Содержание

Версия №01	3
Версия №02	3
Версия №03	3
Версия №04	3
Версия №05	4
Версия №06	4
Версия №07 от 08.11.2012	5
Версия №08	5
Версия №09	5
Версия №10	5
Версия №11 от 21.12.2012	6
Версия №12 от 08.04.2013	7
Версия №18 от 28.03.2014	7
Версия №19	10
Версия №20	10
Версия №21 от 07.10.2014	10
Версия №22	11
Версия №23	11
Версия №24	11
Версия №25	11
Версия №26	11
Версия №27 от 26.11.2014	12
Версия №28 от 22.12.2014	13
Версия №29 от 15.07.2015	13

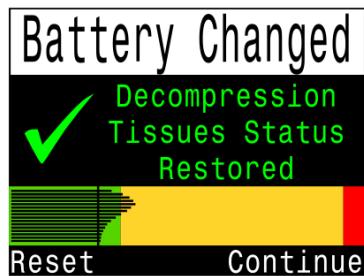
- **НОВАЯ ВОЗМОЖНОСТЬ:**

В меню "Mark Compass" теперь отображается текущее цифровое значение азимута.

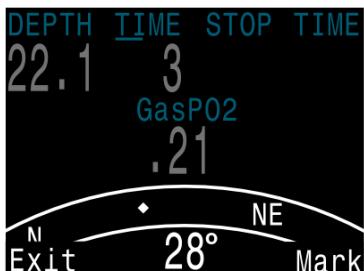
- ИЗМЕНЕНИЕ (Petrel 2 только):**

Меню "Mark Compass" удалено, чтобы упростить работу с компьютером. Для задания курса, в режиме компаса, нажмите на левую кнопку ("Menu"), затем направьте компас в требуемом направлении и нажмите на правую кнопку ("Mark"), чтобы зафиксировать курс.

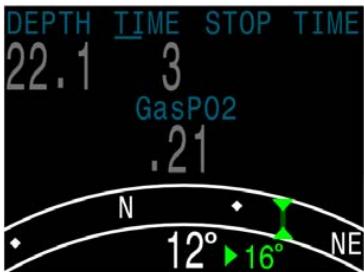
- УЛУЧШЕНИЕ (Petrel 2 только):**

Курс показывается как указатель, состоящий из пары вертикальных зеленых треугольников по центру шкалы компаса. Указатель будет находиться по центру шкалы, пока вы не отклонитесь более чем на $\pm 5^\circ$.

При отклонении от курса больше чем на $\pm 5^\circ$ появится горизонтальная зеленая стрелка, которая укажет, в каком направлении надо повернуть для возврата на курс (в данном случае на 16° вправо). Это смещение полезно при навигации по шаблону. Например, шаблон квадрата требует повороты на 90° , в то время как шаблон треугольника требует повороты на 120° .
